# ĽUBOTICE

## ÚPNO - zmeny a doplnky 2016

## SPRIEVODNÁ SPRÁVA

## A/ SPRIEVODNÁ SPRÁVA PRE PREROKOVÁVANÉ ZMENY A DOPLNKY

#### **Ideový návrh sanačných opatrení a zonácia územia**

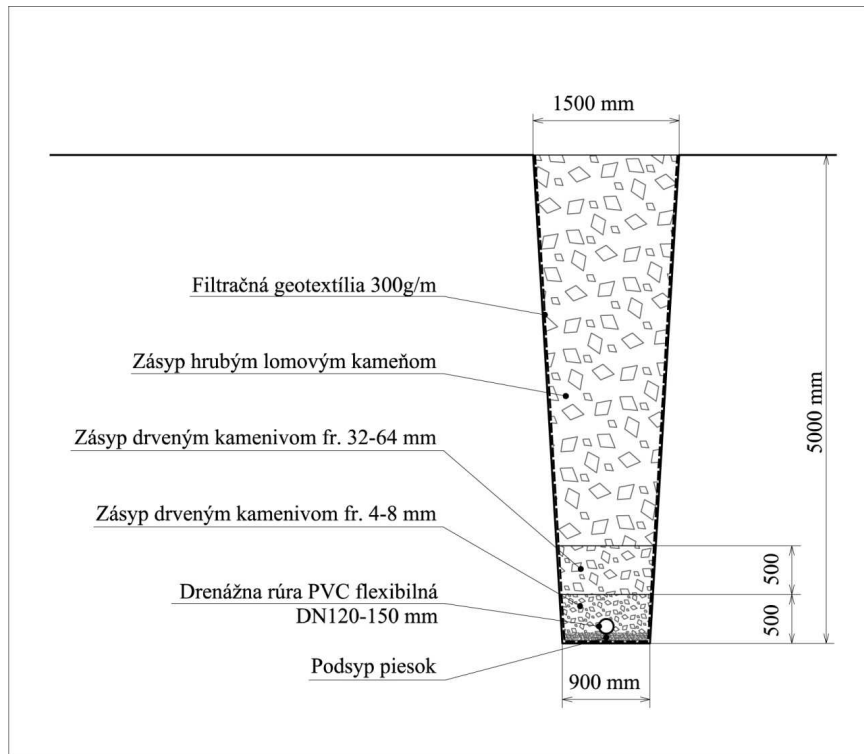
Ideový návrh sanačných opatrení vychádza z overených inžinierskogeologických, hydrogeologických a stabilitných pomerov svahu nad sídliskom Sekčov, porušeného plošnými aktívnymi a potenciálnymi zosuvmi.

Rozhodujúcim a najvýznamnejším faktorom spôsobujúci nestabilitu územia sú priesaky podzemnej vody z polohy hrubozrnných, proluviálnych andezitových štrkových akumulácií, ktoré vystupujú v hornej a vrcholovej časti kotlinovej pahorkatiny.

V rámci ideového riešenia odvodnenia navrhujeme realizáciu hlbokých stabilizačno – odvodňovacích rebier (SOR) do hĺbky 4,5-5,0 m p. t. a v päte svahu ich zaústenie do existujúceho povrchového odvodňovacieho rigolu (POR), vykreslené v prílohe č.4.

Spolu v predmetnom území navrhujeme zrealizovať 5 hlbokých stabilizačno – odvodňovacích rebier s označením SOR-1 až SOR-5. Schematický profil navrhovaného rebra je vykreslený na nasledujúcom obr. 8.

**Obr.8**  
Schematický rez  
stabilizačno –  
odvodňovacím rebrom

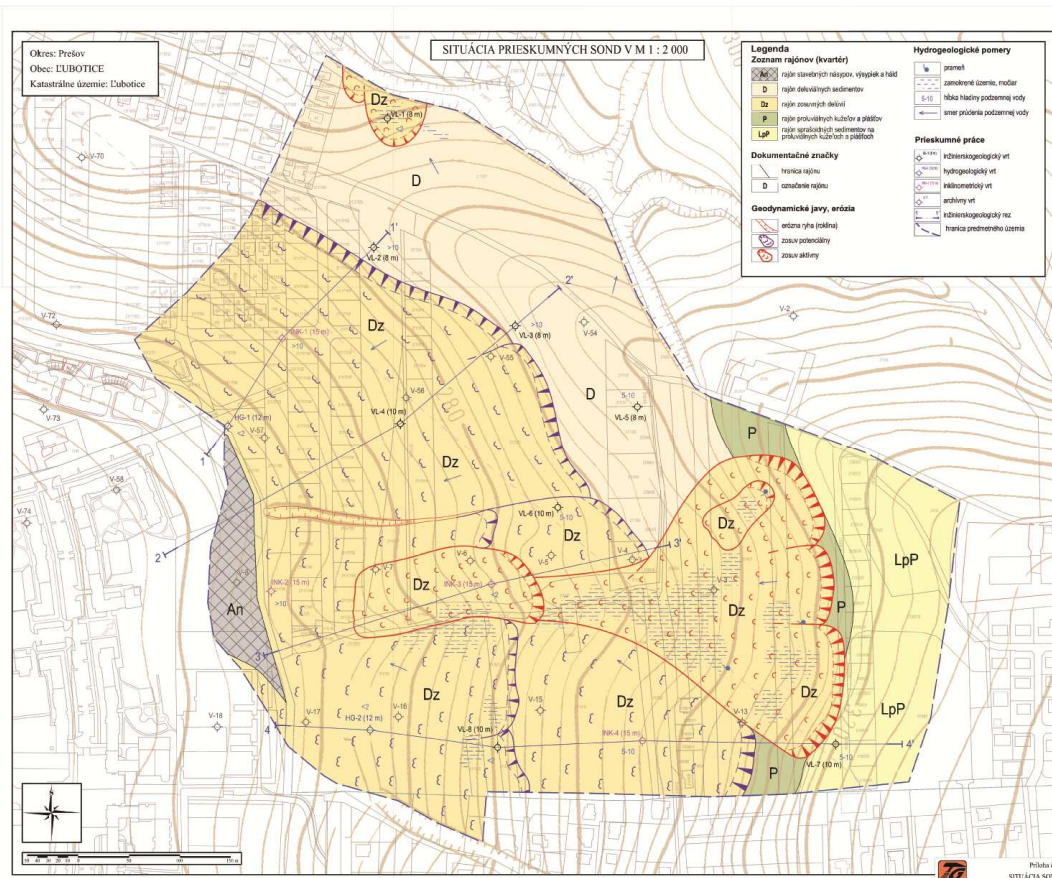
**Stabilizačno – odvodňovacie rebro SOR-1** je navrhnuté v terénnej depresii – plytkej eróznej ryhe na južnom okraji vymedzenej plochy potenciálne stabilného územia P1. Rebri v dĺžke cca 220 m bude zaústené do otvoreného POR. Vzhľadom na spádové pomery pri zaústení, bude rebro v spodnej časti svahu plytké (cca 2,0-2,5 m), smerom do svahu by malo dosiahnuť hĺbku 4,5-5,0 m p.t. SOR 1 odporúčame realizovať v I. etape sanačných prác zosuvného svahu, s následnou výstavbou miestnej infraštruktúry a výstavby RD na vymedzenej ploche P1.

**Stabilizačno – odvodňovacie rebro SOR-2** je navrhnuté zhruba v centrálnej časti zosuvného svahu a svojou dĺžkou cca 360 m zasahuje až do telesa aktívneho zosuvu v hornej časti svahu (vymedzená plocha nestabilného územia N1). Rebri je vedené v terénnej depresii, v súčasnosti s menším povrchovým potôčikom v osi depresie. Pretekajúce povrchové vody sú pod komunikáciou prevedené priepustom a zaústené do POR v päte svahu. Rebri odporúčame v celej dĺžke realizovať do hĺbky 4,5-5,0 m p.t., v úseku komunikácie K1 riešiť prevedenie drénovaných podzemných vôd pretláčaním a zaústením rebra do otvoreného POR. SOR 2 odporúčame realizovať v druhej etape sanačných prác, stavebné práce v danom území začať cca 24 mesiacov po realizácii SOR2.

**Stabilizačno – odvodňovacie rebro SOR-3** je navrhnuté po spádnici svahu zhruba v centrálnej časti vymedzenej plochy P2, ktorú na základe stabilitných výpočtov charakterizujeme ako potenciálne nestabilnú, v nedávnej minulosti postihnutú aktívnym zosúvaním (IGP z roku 1988). Rebri v dĺžke cca 220 m odporúčame v celej dĺžke realizovať

do hĺbky 4,5-5,0 m p.t., v úseku komunikácie K1 riešiť prevedenie drénovaných podzemných vôd pretláčaním a zaústením rebra do otvoreného POR. SOR- 3 odporúčame realizovať v druhej etape sanačných prác, stavebné práce v danom území začať cca 24 mesiacov po realizácii SOR2.

Obrazok č. 2 zobrazuje členenie skúmaného územia na zóny stabilné, podmienne stabilné a nestabilné a navrhované základné opatrenia na stabilizáciu podmienne stabilných zón.

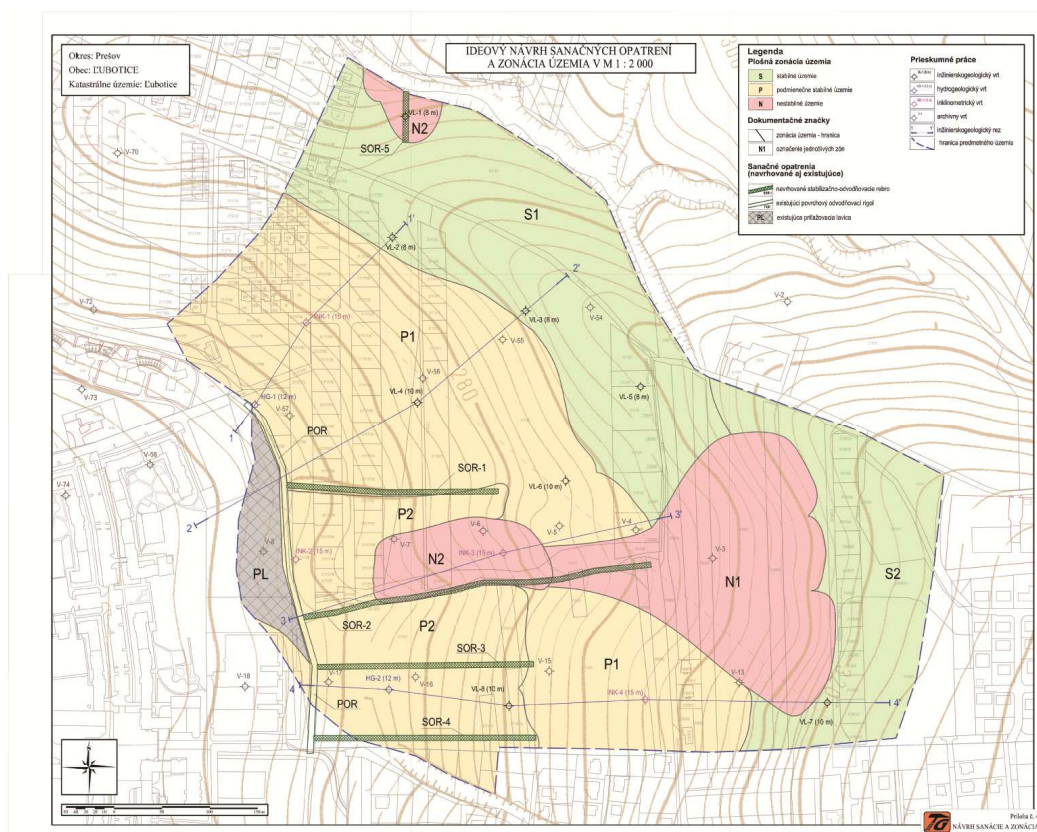
Pri navrhovaných SOR-2 až SOR-4 je treba upozorniť na skutočnosť, že v hornej časti budú rebrá križovať vodovodné potrubie DN 500, ktoré prechádza daným územím v smere s.-

**Stabilné územie S1**- sa nachádza vo vrcholovej časti kotlinovej pahorkatiny, kde vytvára mierny sz.-jv. chrbát. Na jeho sz. okraji sa už začalo s výstavbou RD. Kvartérne sedimenty boli vo vrcholovej časti overené do hĺbky 1,6-3,8 m p.t., zeminy boli zaradené do triedy F3,MS,F6,CI a F8,CH, zeminy sú pevnej konzistencie.

**Stabilné územie S2** – predstavuje vrcholovú časť prolúviálnej roviny, resp. svahu na jej z. okraji. Ide o akumulácie hrubozrnných, andezitových štrk triedy G3,G-F, s pokryvom súdržných zemín triedy F6,CI a F8,CH, pevnej konzistencie.

**Podmienne stabilné územie P1** – predstavuje územie plošného, potenciálneho zosuvu s prejavmi pomalého – creepového pohybu (naklonené stĺpy 110 kV elektrického vedenia). V sz. časti už prebieha výstavba RD, z j. časti je územie ohraničené plytkou eróznou ryhou (navrhovaná SOR-1) a tiež plošnými, aktívnymi zosuvmi (nestabilné územie N1 a N2). Povrch terénu je suchý, bez priesakov podzemnej vody. Okrem vyššie uvedených creepových

**Podmienečne stabilné územie P2** -ide o strmšiu časť územia nad miestnou komunikáciou K1, a tiež ide o územie s vyšším rizikom aktivizácie svahového pohybu. V minulosti (r. 1988) v tomto území boli vymapované aktívne, plošné zosuvy. V súčasnosti sú ich prejavy na povrchu terénu čiastočne zakryté, výraznejšie sú lokálne zamokrenia a priesaky podzemnej vody. V rámci navrhovaných sanačných opatrení odporúčame realizáciu troch SOR s ich zaústením do POR. Výstavbu RD bez uvedených sanačných prác v území neodporúčame.

**Nestabilné územie N1** - je vymedzené v juhovýchodnej časti územia a predstavuje územie nevhodné pre výstavbu RD a miestnej infraštruktúry. Ide o územie s aktívnymi prejavmi zosúvania, priesakmi podzemnej vody na báze prolúviálnych štrkov, zamokrené až močaristé územie s typickou vodomilnou vegetáciou. Po realizácii navrhovaných sanačných opatrení (SOR-2 je vedené až do telesa aktívneho zosuvu) a a vegetačnej úprave terénu, je možné nestabilné územie N1 využívať ako rekreačno-oddychovú zónu.

**Nestabilné územie N2** -je vymedzené medzi navrhovanými SOR-1 a SOR-2 a predstavuje plošne menší aktívny zosuv v strednej časti svahu nad komunikáciou K-1, Prejavy zosúvania po plytkej šmykovej ploche sú evidentné, povrch zosuvu je zamokrený, výraznejšie priesaky boli pozorované na okrajoch plytkej eróznej ryhy. V súčasnosti v danom území výstavby RD nie je možná, po realizácii SOR je možné dané územie využiť pre zástavbu ľahších RD so zohľadnením morfolologickej konfigurácie terénu.

Územie nachádzajúce sa v zónach stabilného územia S1,S2 je ponechané na pôvodnú funkciu v platnom ÚPNO za podmienky dodržania regulatívov zástavby uvedených vyššie, ktoré sú prevzaté do záväznej časti . zobrazené v náložkách na výkresy č. 2 a č.4 .

Sú navrhnuté na zástavbu, ktorá je však podmienená navrhovanými stabilizačnými opatreniami, ktoré musia byť vykonané v predstihu pred realizáciou výstavby. Uvedené opatrenia sú definované v záverečnej správe a podrobnejšie musia byť rozpracované v projekte podľa ktorého sa budú vykonávať.

Územie nachádzajúce sa v zóne nestabilného územia N1 a časť N2 nad komunikáciou MK1 na základe posudku je navrhnuté na zmenu funkčného využitia.

Vzhľadom na príliš vysokú ekonomickú náročnosť stabilizačných opatrení bolo územie N1 a časť územia N2 vyňaté z návrhu na zástavbu.

Pôvodne navrhované funkčné využitie na zástavbu RD je zrušené a nahradené funkciou verejnej zelene bez stavebných zásahov do územia.

Na uvedené územie je navrhnutá trvalá stavebná uzávera SU3
